**Accord de 1958 – Examen de projets d'amendements
à des Règlements existants, proposés par le GRE**

Proposition de complément 10 au Règlement n° 99 (Sources lumineuses à décharge)

Communication du Groupe de travail de l'éclairage et de la signalisation lumineuse*

Figure 1
Catégorie D8R – Culot PK32d-8

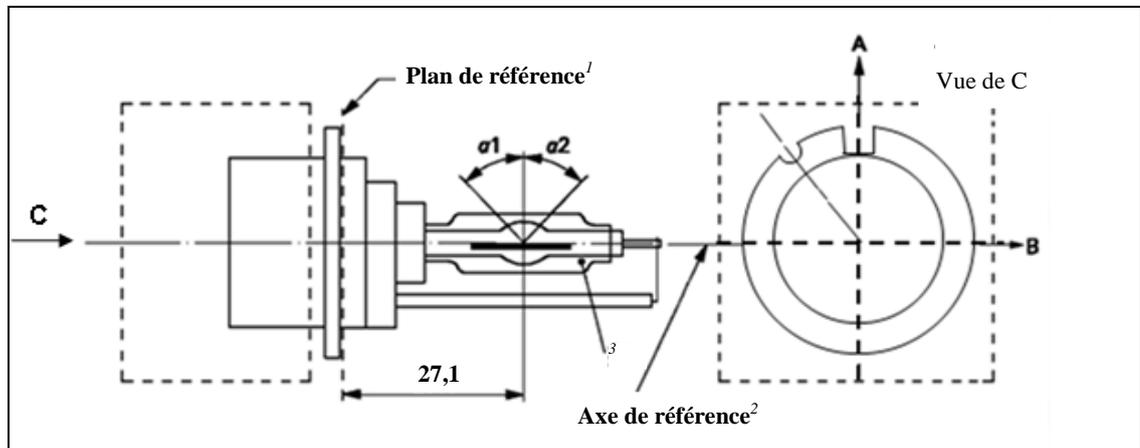
Après la feuille D8S/5, insérer les nouvelles feuilles D8R/1 à 6, comme suit (voir les pages ci-après; une page par feuille):

¹ Le plan de référence est défini par les points de la surface de la douille où viennent reposer les trois bossages de l'anneau du culot.

² Voir la feuille D8R/2.

³ Mesurée à une distance de 27,1 mm du plan de référence et considérée par rapport au point médian de l'ampoule intérieure, l'excentricité de l'ampoule extérieure ne doit pas être supérieure à 1 mm.

Figure 2
Définition de l'axe de référence¹

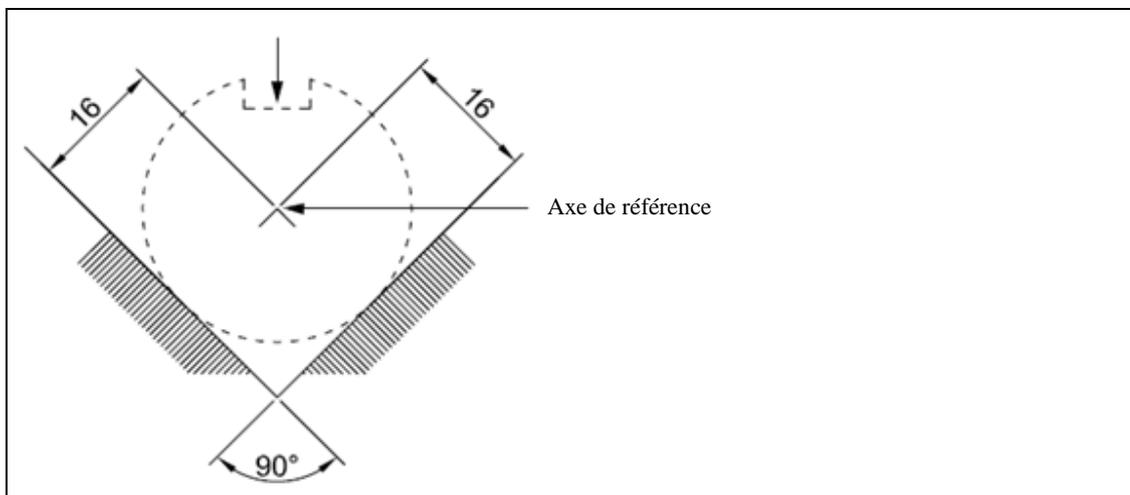
¹ L'axe de référence est perpendiculaire au plan de référence et passe par l'intersection des deux lignes parallèles comme indiqué sur la figure 2.

Figure 3
Dimensions maximales de la lampe²

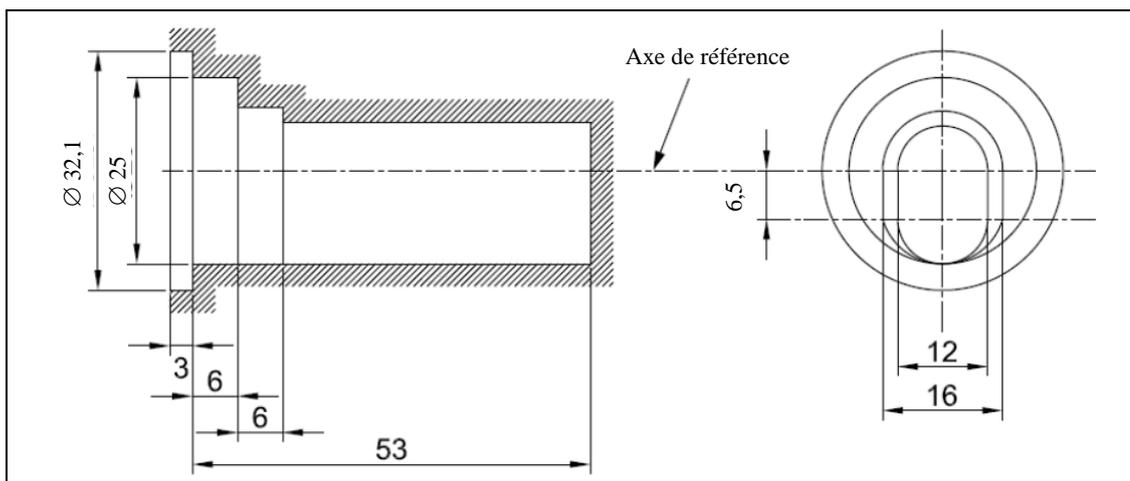
² L'ampoule en verre et les supports ne doivent pas sortir des limites de l'enveloppe, comme indiqué sur la figure 3. L'enveloppe doit être concentrique à l'axe de référence.

Feuille D8R/4

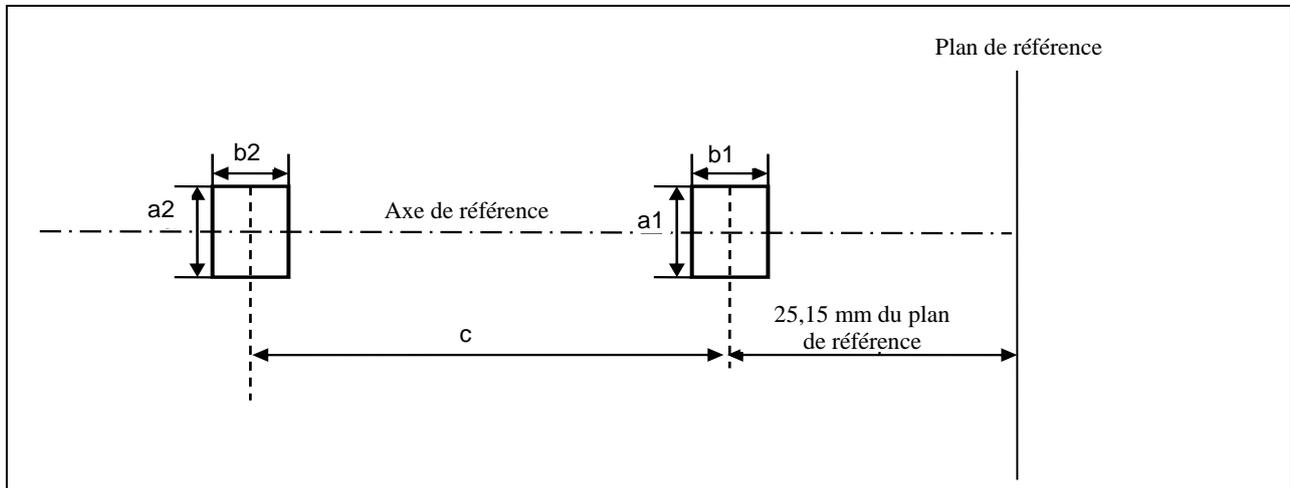
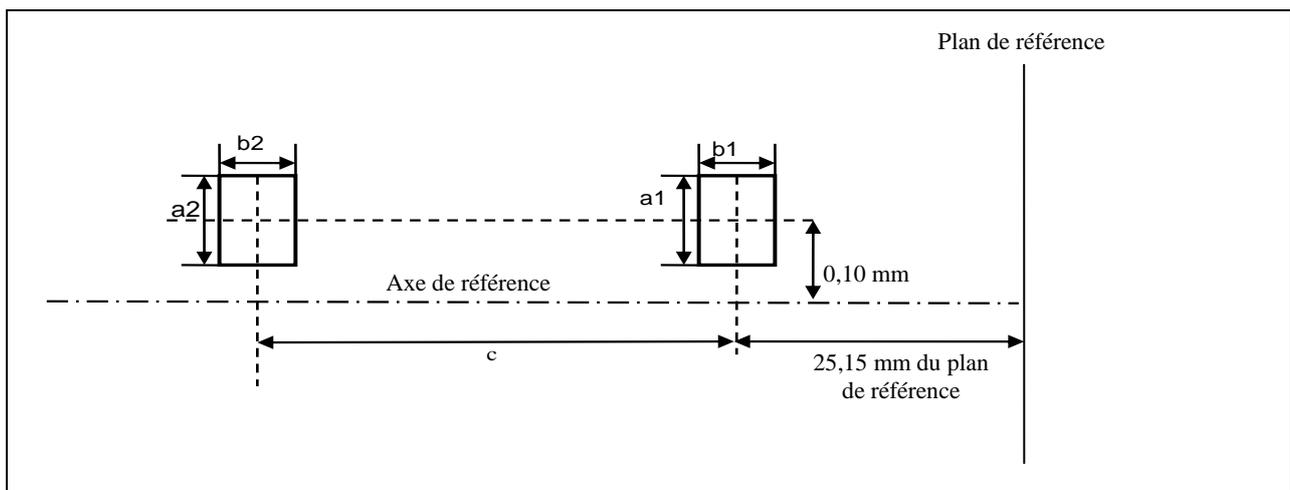
Cet essai permet de déterminer si les électrodes sont placées correctement par rapport à l'axe de référence et au plan de référence.

Le point de raccordement de l'arc à l'électrode la plus proche du plan de référence doit se trouver dans la zone définie par a1 et b1. Le point de raccordement de l'arc à l'électrode la plus éloignée du plan de référence doit se trouver dans la zone définie par a2 et b2.

Dimension en mm	Sources lumineuses de série	Sources lumineuses étalons
a1	0,50	0,20
a2	0,70	0,35
b1	0,40	0,15
b2	0,80	0,30
c	3,90	3,90

Position et forme de l'arc

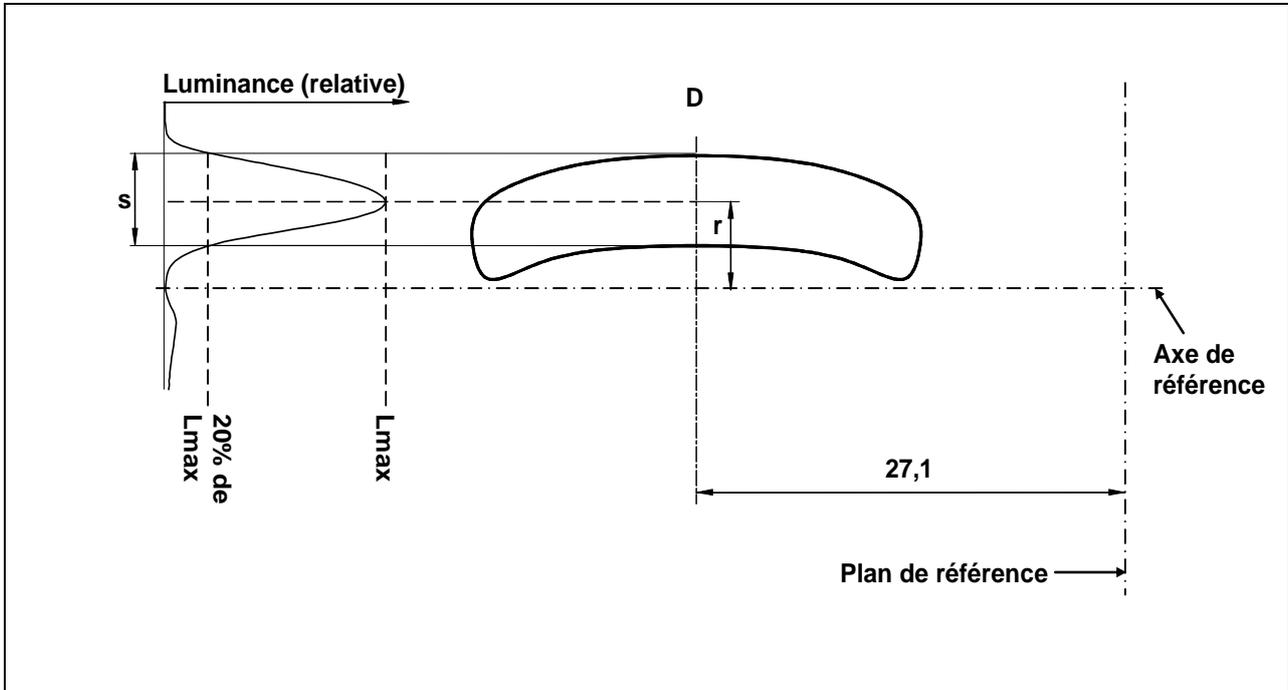
L'essai ci-dessous sert à déterminer la forme de l'arc et sa position par rapport à l'axe et au plan de référence en mesurant sa courbure et la diffusion dans la section transversale à une distance de 27,1 mm du plan de référence.

Lorsque la distribution relative de la luminance est mesurée au centre de la section transversale, comme indiqué dans le dessin ci-dessus, la valeur maximale se trouve à la distance r de l'axe de référence. Le point correspondant à 20 % de la valeur maximale doit se trouver dans les limites de s.

Dimension en mm	Sources lumineuses de série	Sources lumineuses étalons
r (courbure de l'arc)	0,50 +/- 0,25	0,50 +/- 0,15
s (diffusion de l'arc)	0,70 +/- 0,25	0,70 +/- 0,15

Position des bandes opaques

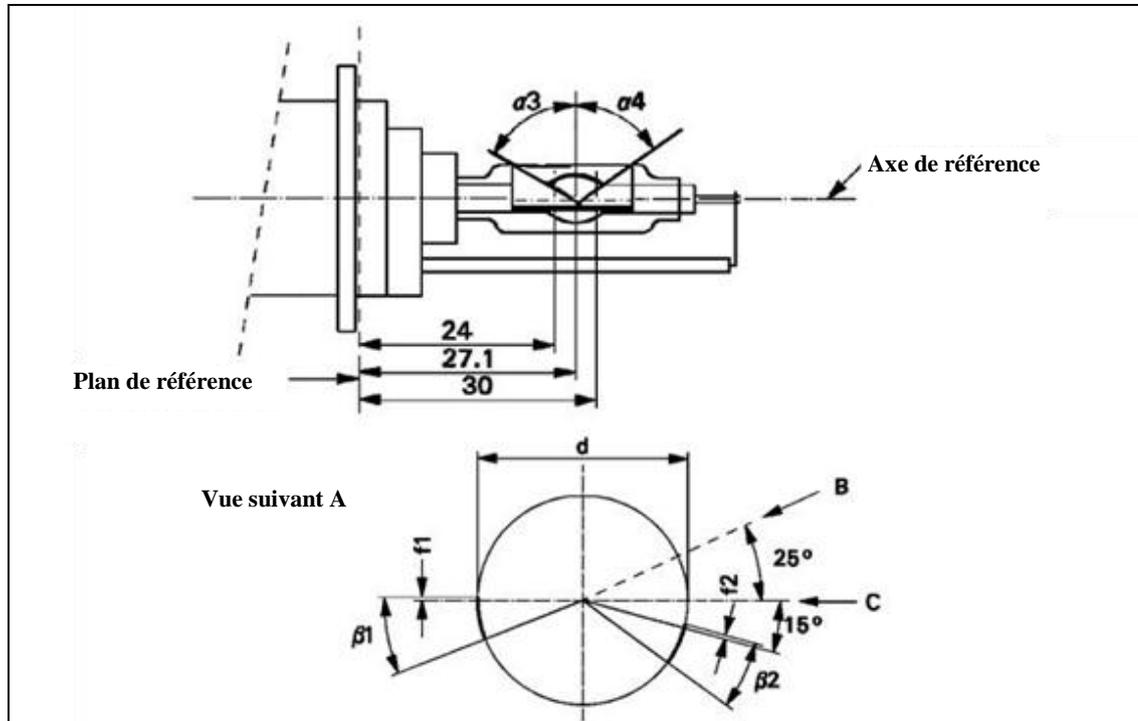
L'essai ci-dessous sert à déterminer la position des bandes opaques par rapport à l'axe et au plan de référence.

Lorsque la distribution de la luminance de l'arc est mesurée dans la section transversale centrale comme défini sur la feuille D8R/5, après que la source lumineuse a été tournée de telle manière ce que la bande opaque couvre l'arc, la luminance mesurée doit être $\leq 0,5\%$ de L_{max} .

Dimensions	Sources lumineuses de fabrication courante	Sources lumineuses étalons
$\alpha 3$	70° min.	
$\alpha 4$	65° min.	
$\beta 1/24, \beta 1/30, \beta 2/24, \beta 2/30$	25° \pm 5°	
$f1/24, f2/24^1$	0 \pm 0,25	0 \pm 0,20
$f1/30^1$	$f1/24 \text{ mv} \pm 0,15^2$	$f1/24 \text{ mv} \pm 0,1$
$f2/30^1$	$f2/24 \text{ mv} \pm 0,15^2$	$f2/24 \text{ mv} \pm 0,1$
$f1/24 \text{ mv} - f2/24 \text{ mv}$	$\pm 0,3 \text{ max.}$	$\pm 0,2 \text{ max.}$
d	9 \pm 1
